改善箇所説明図

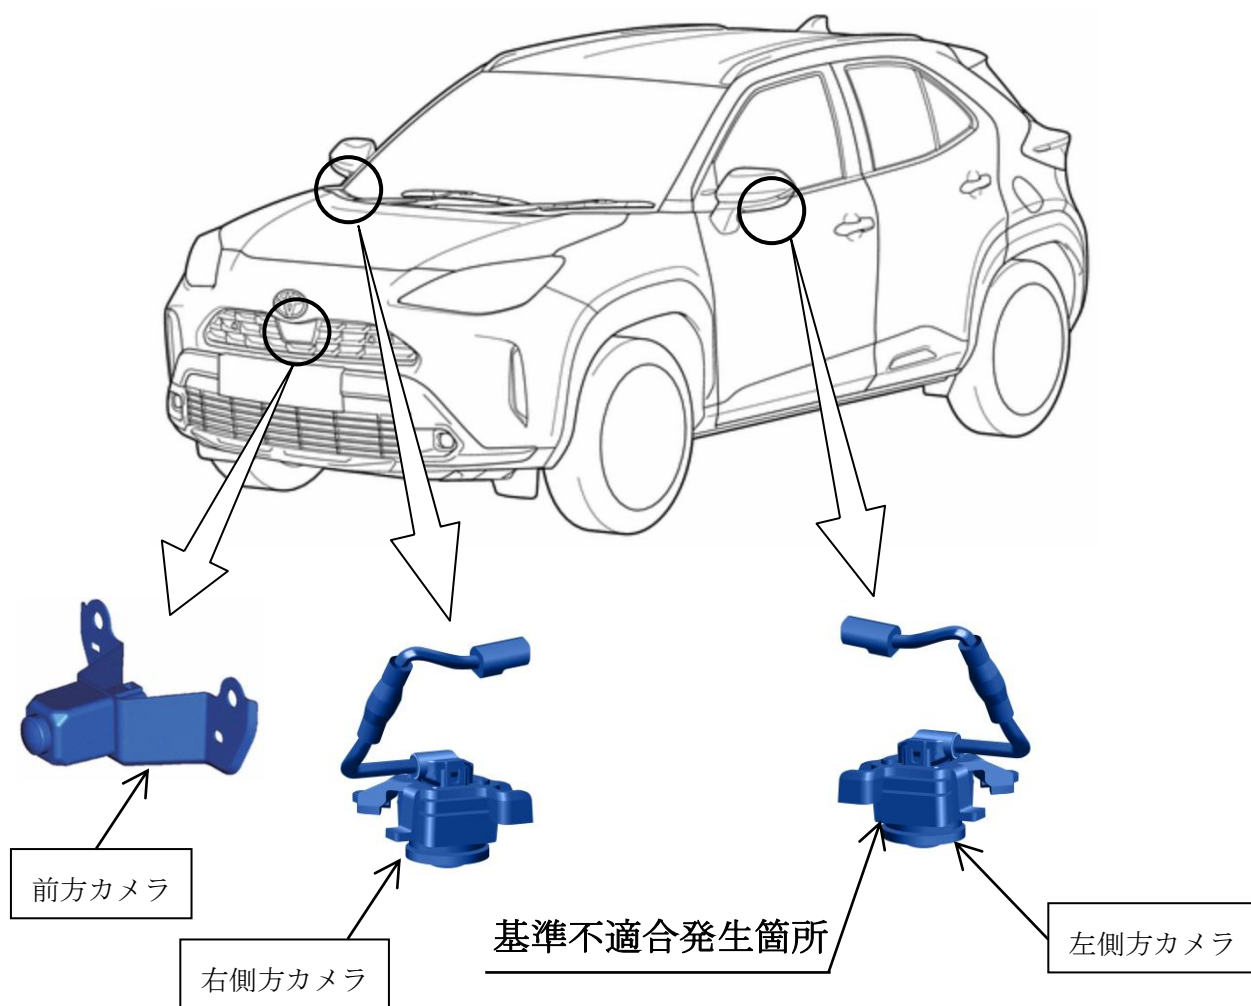
パノラミックビューモニターの前方および側方カメラにおいて、カメラ回路素子の製造工程の検討が不十分なため、素子内部に亀裂が生じているものがある。そのため、使用過程で亀裂が進展して導通不良となり、車両の直左の映像が確認できず、保安基準に適合しないおそれがある。

全車両、当該カメラの製造番号を点検し、該当する場合は良品と交換する。

識別：改善済車両には、車台番号のハイフンの上に黄ペイントを塗布する。
